## Scalpeurs « Gilles » de type court – description technique

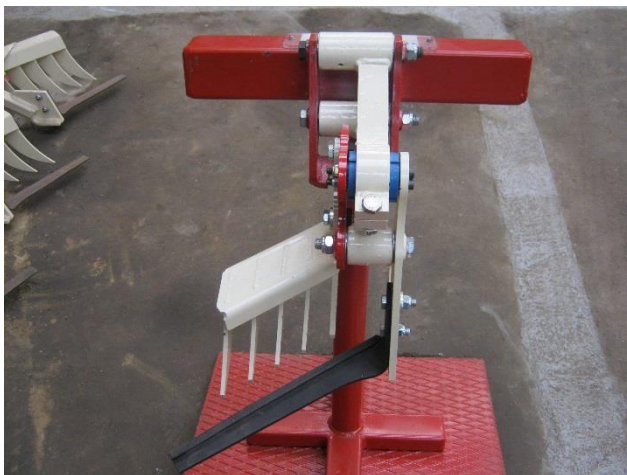
- Éléments plus légers et plus courts - 5kg et – 30 cm par rapport à l'ancien modèle. Ceci favorise une meilleure réactivité sans négliger la robustesse. Le scalpeur retrouve donc plus rapidement sa position initiale entre 2 betteraves et la coupe est ainsi beaucoup plus précise.

- Parallélogramme pour une coupe constante de 8mm
- Montage des bras avec 4 douilles et 2 roulements. Une des douilles est remplacée par un silentbloc qui sert de ressort et qui absorbe les chocs des 3 autres douilles.

- Cette nouvelle barre est adaptable sur les effeuilleuses en service.
